## Bescheid

über die Änderung und Verlängerung der  
Geltungsdauer der  
allgemeinen bauaufsichtlichen Zulassung  
vom 2. Dezember 2011

**Z-7.4-3359**

**Bauelemente zur Herstellung von Wand-, Decken- und Dachdurchführung von Schornsteinen,  
Abgasleitungen und Verbindungsstücken**

Wanddurchführung  
 Bauteilzeichnung Anschlussplatte EW 4-teilig

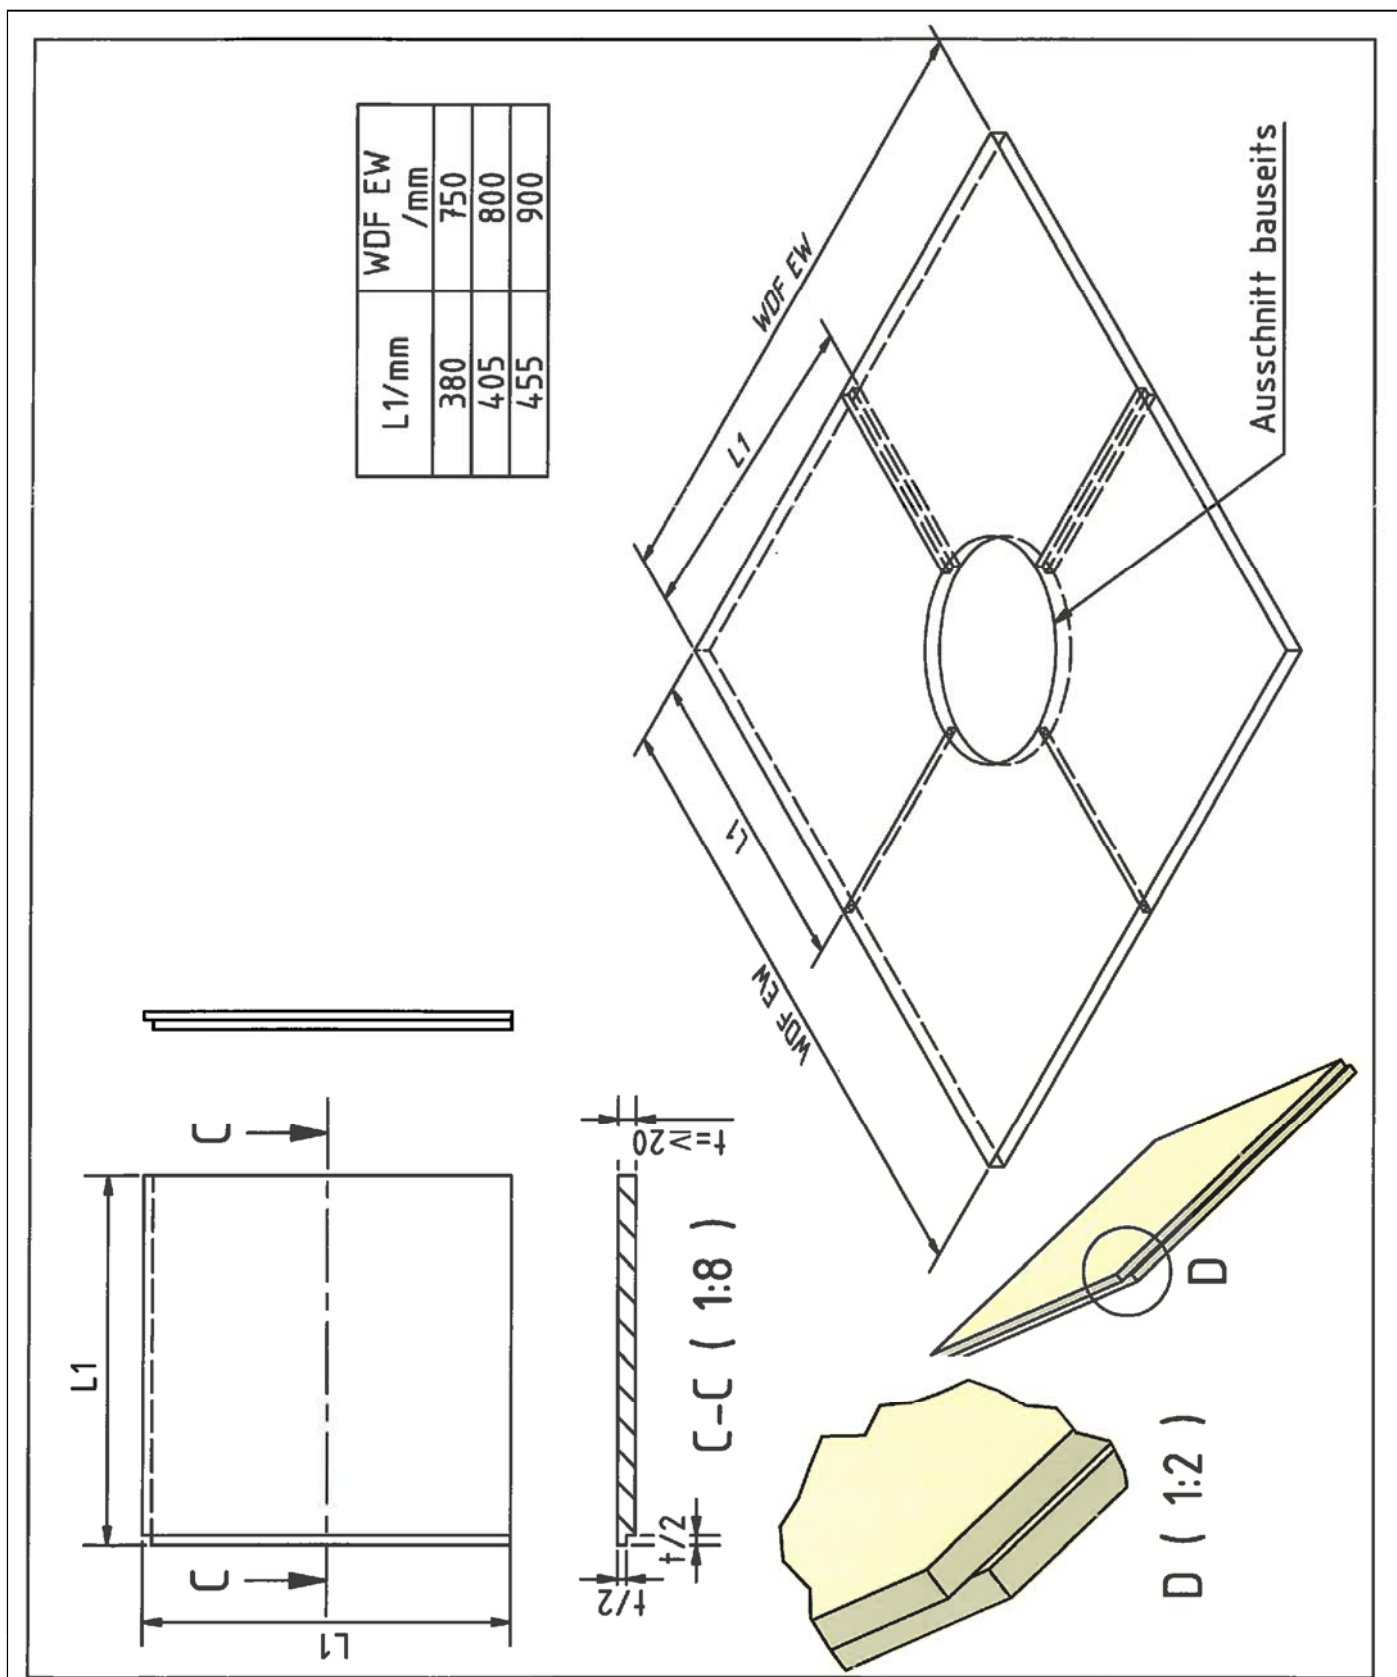
1. Der Abschnitt 2.1 erhält folgende Fassung:

- a) einem quadratischem Rahmen aus mineralfaserverstärkten Kalzium-Silikat-Platten mit einer Dicke von 20 mm,
- b) mehreren, innerhalb des Rahmens angeordnete, miteinander verklebte mineralfaserverstärkte Kalzium-Silikat-Platten mit einer Dicke von bis zu 12 x 40 mm und 1 x 20 mm, deren äußeren Kantenlänge jeweils dem Innenmaß des quadratischen Rahmens entspricht und deren zentrisch angeordnete kreisrunde Öffnung einen Innendurchmesser aufweist, welcher dem Außendurchmesser der Abgasanlage entspricht,

- c) innen- und außenwandseitige Abdeckplatten aus mineralfaserverstärkten Kalzium-Silikat-Platten mit einer Dicke von 12 mm und einer entsprechend in b) bereits beschriebenen Öffnung  
sowie der bei einwandigen Abgasanlagen erforderlichen

- d) zusätzlichen das Abgasanlagenrohr umhüllenden, 30 mm dicken, nichtbrennbaren Mineralfaserdämmung mit einer Wärmeleitfähigkeit von 0,04 W/mK und
- e) der als Strahlungsschutz dienenden innenwandseitigen Anschlussplatte aus mineralfaserverstärkten Kalzium-Silikat-Platten mit einer Dicke von mindestens 20 mm. Die Kantenlängen der quadratischen Anschlussplatte entsprechen mindestens der Summe aus Außendurchmesser des einwandigen Abgasrohres plus 600 mm. Die Anschlussplatte kann auch vierteilig ausgeführt werden. Die einzelnen Teile werden dann vor Ort zusammengesetzt und an den Fugen mit einem Spezialkleber verklebt.

2. Die Anlagen des Bescheids vom 2. Dezember 2011 werden um die Anlage 12 dieses Bescheids ergänzt.
